川内原子力発電所 1号炉及び2号炉  
廃棄物搬出設備の設置について  
(審査会合における指摘事項に対する回答)

2 0 2 0 年 4 月 7 日  
九 州 電 力 株 式 会 社

## 審査会合における指摘事項の回答

焼却灰を固型化するプロセス（イメージ）

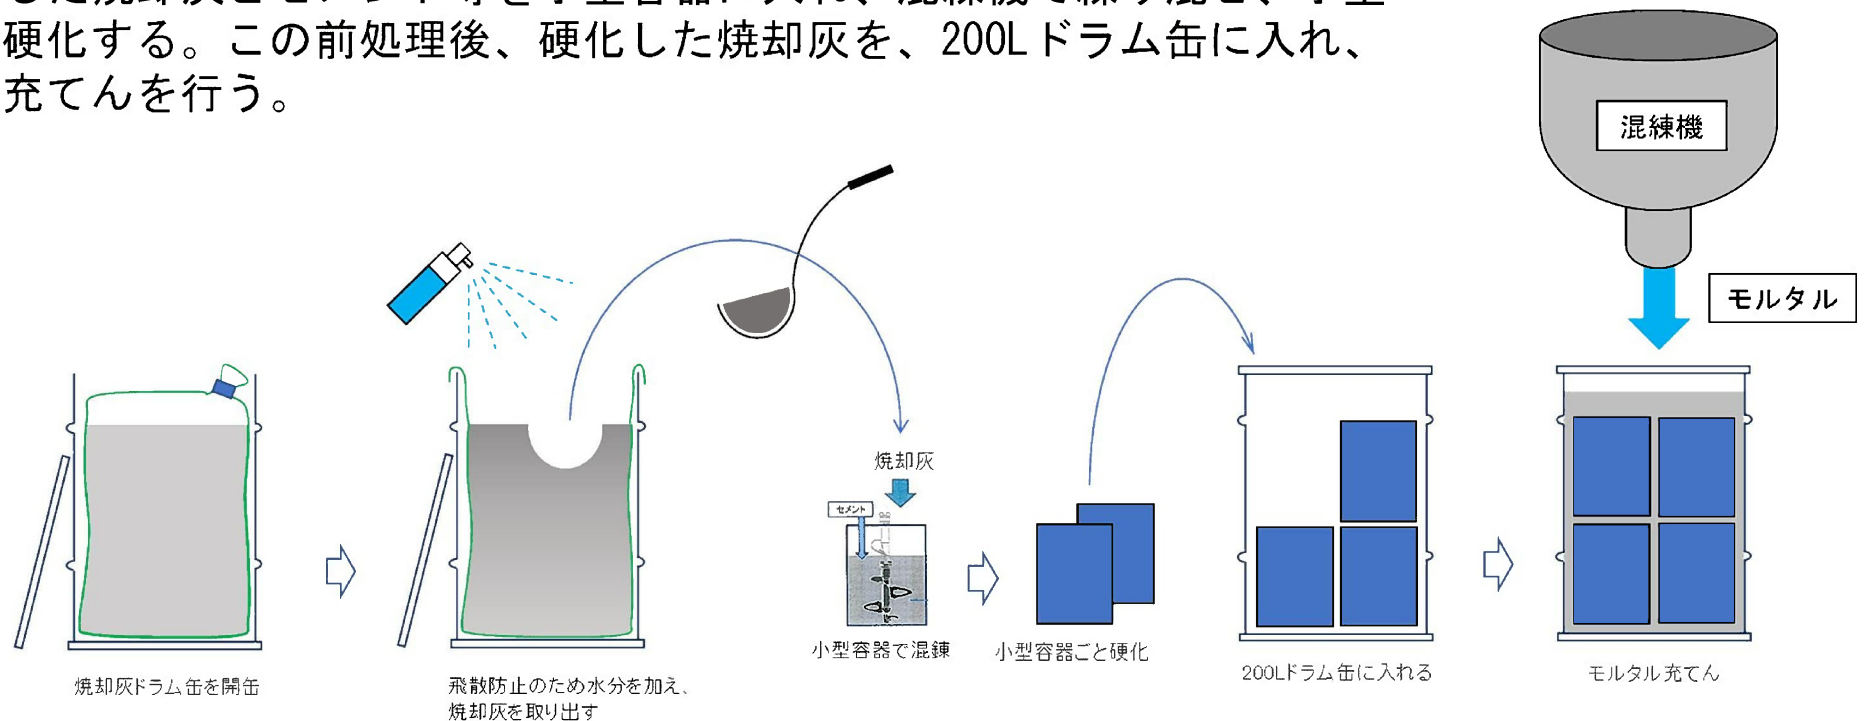
分別前処理として焼却灰を固型化するプロセス（飛散防止等の安全対策含む。）について整理すること。

焼却灰ドラム缶から焼却灰を取り出す際は、焼却灰の飛散防止のため、湿り気を加える。

取り出した焼却灰とセメント等を小型容器に入れ、混練機で練り混ぜ、小型容器ごと硬化する。この前処理後、硬化した焼却灰を、200Lドラム缶に入れ、モルタル充てんを行う。

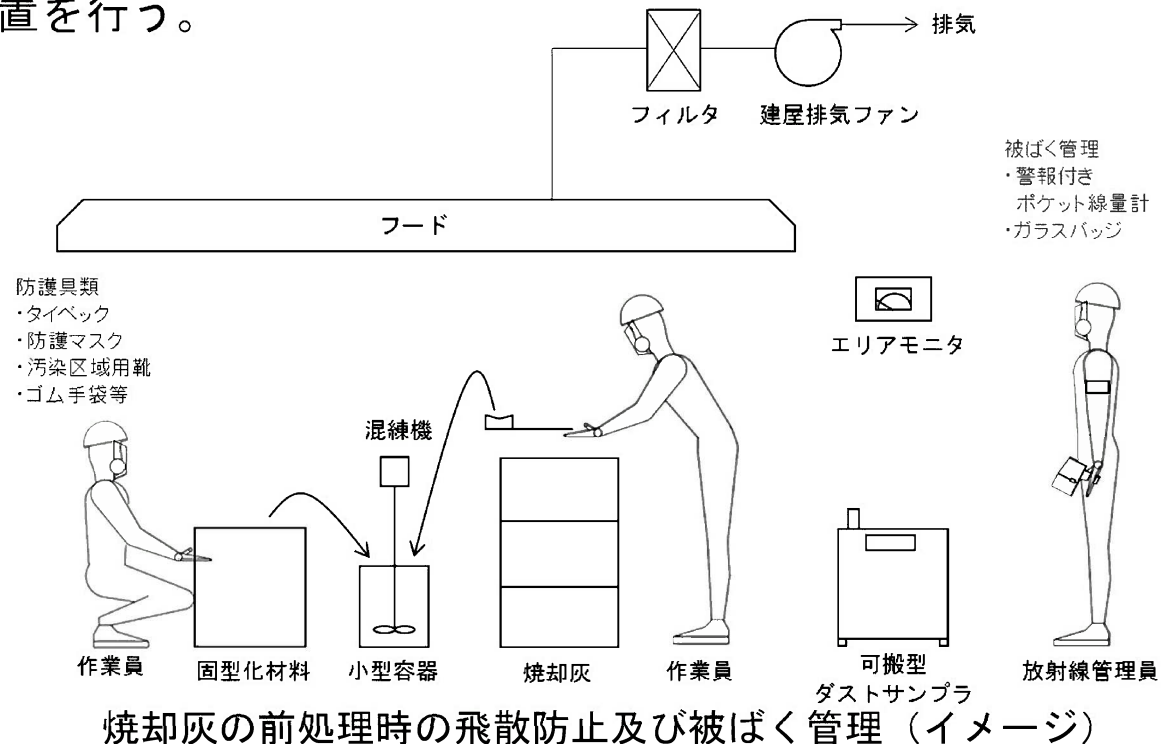
## ○回 答（焼却灰の前処理時の飛散防止及び被ばく管理）

- ・ 焼却灰の取出しは、湿り気を加えることで、ドラム缶周辺への焼却灰の飛散防止を行う。
- ・ 作業場所をフードにより排気することで、汚染区域外への焼却灰の飛散防止を行う。

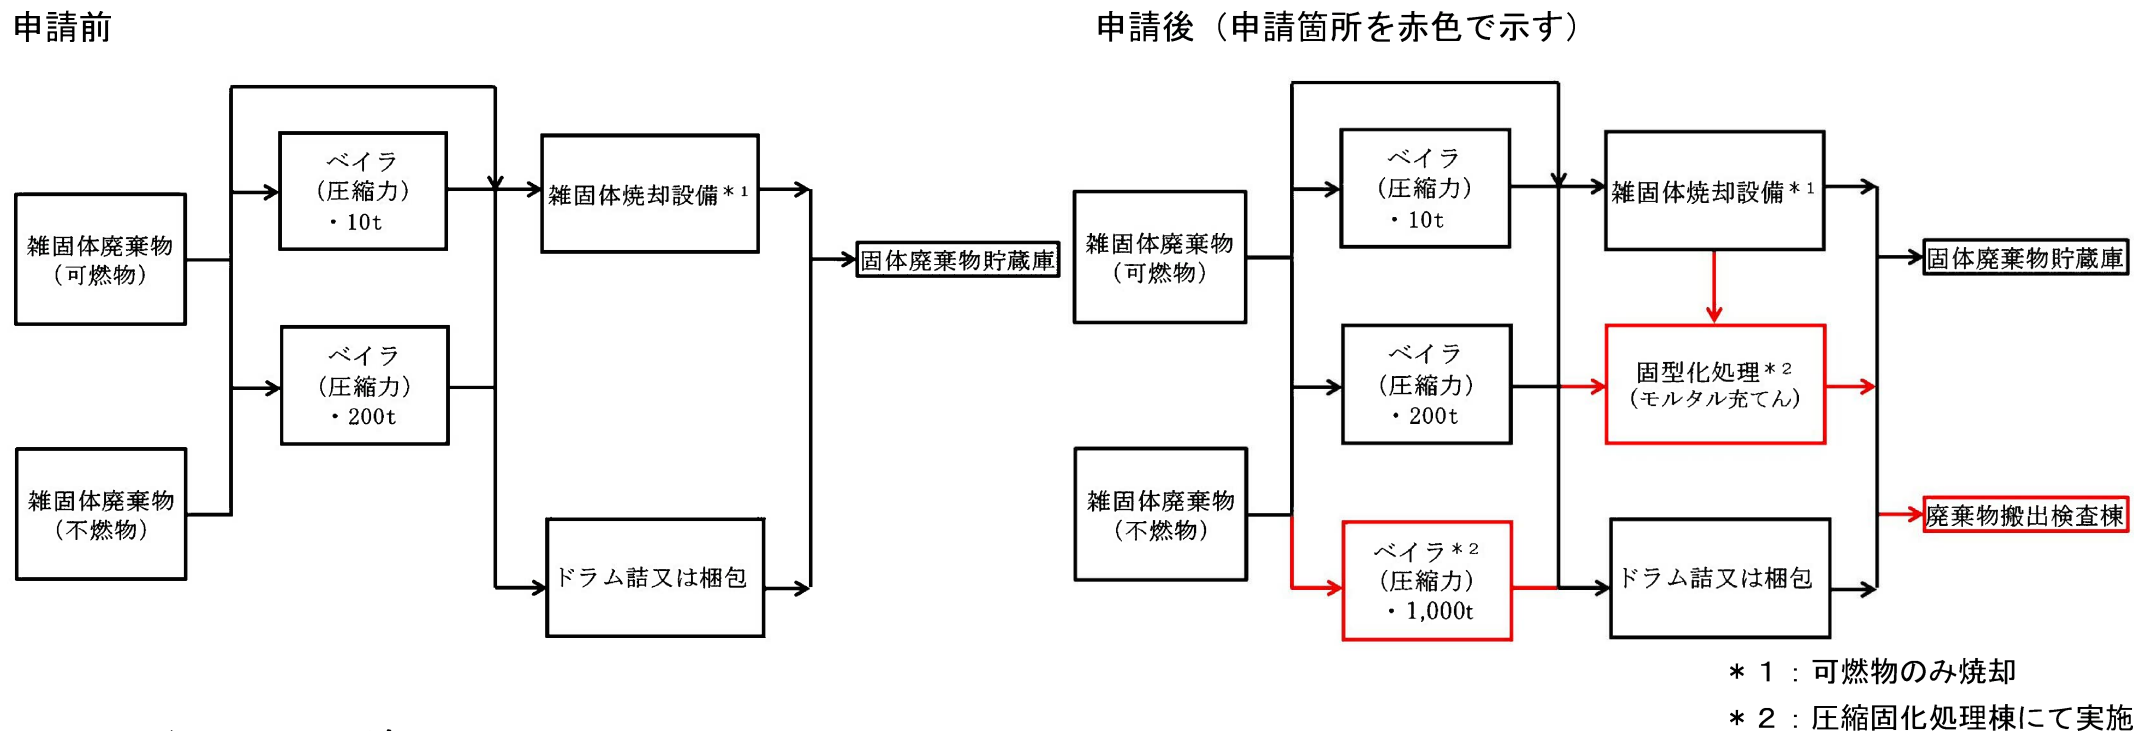
雑固体廃棄物の処理フローを既設設備も含めて整理すること。

主な雑固体廃棄物の処理フローを以下に示す。

- ・ 10tベイラ、200tベイラ：雑固体廃棄物を減容し、廃棄物の発生量を低減するために使用
- ・ 1,000tベイラ：主に雑固体廃棄物の固型化処理前の圧縮減容に使用

なお、固体廃棄物貯蔵庫に貯蔵保管した雑固体廃棄物も上記フローの対象である

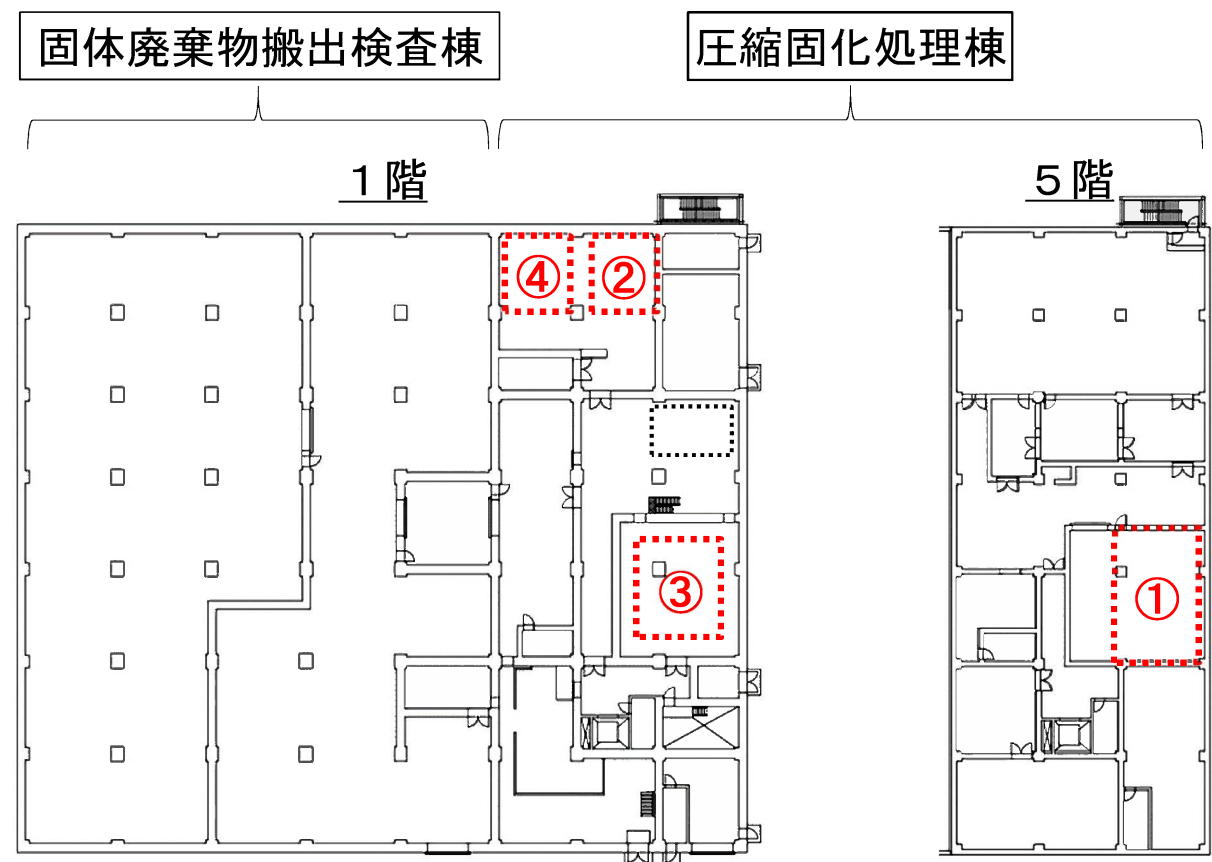
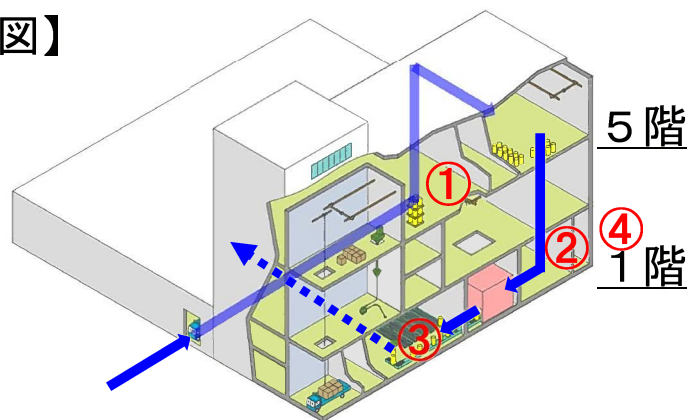
圧縮固化処理棟内のドラム缶の一時仮置きエリア、一時仮置き期間について整理すること。

圧縮固化処理棟内は、4つの一時仮置きエリアがある。

- ①処理前ドラム缶保管エリア
- ②モルタル充てん前保管エリア
- ③モルタル充てん室
- ④モルタル養生エリア

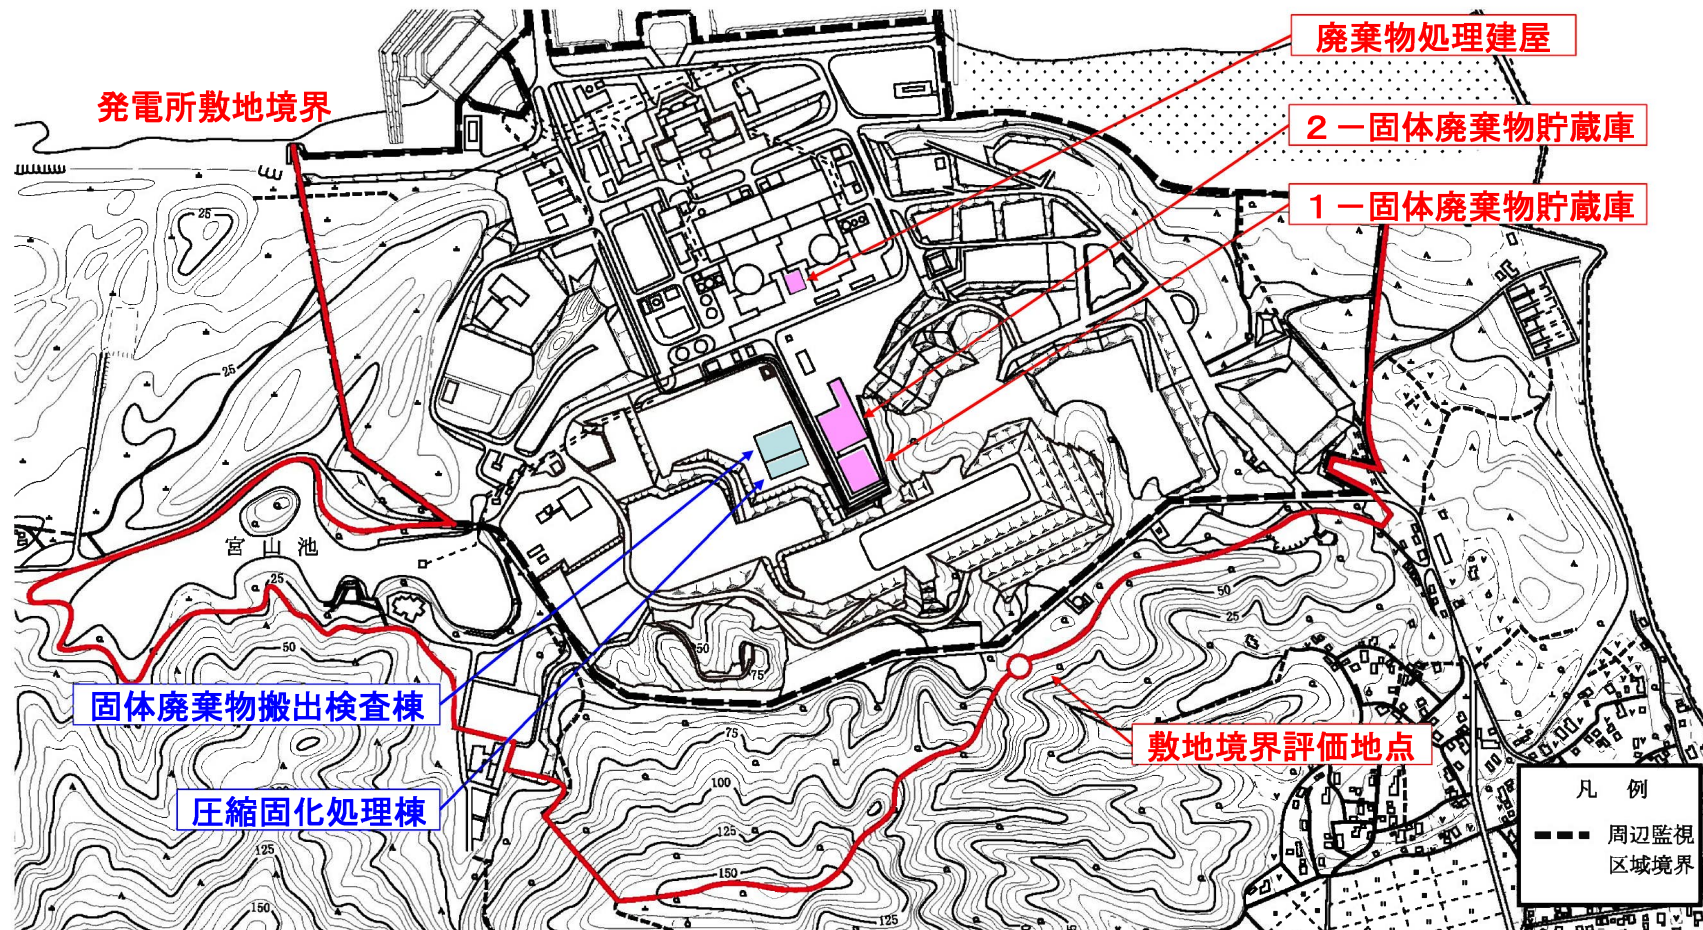
線量評価の考え方について整理すること。

- ・今回、設置する廃棄物搬出設備（圧縮固化処理棟、固体廃棄物搬出検査棟）と同様の設備として、廃棄物処理建屋及び1，2－固体廃棄物貯蔵庫がある。
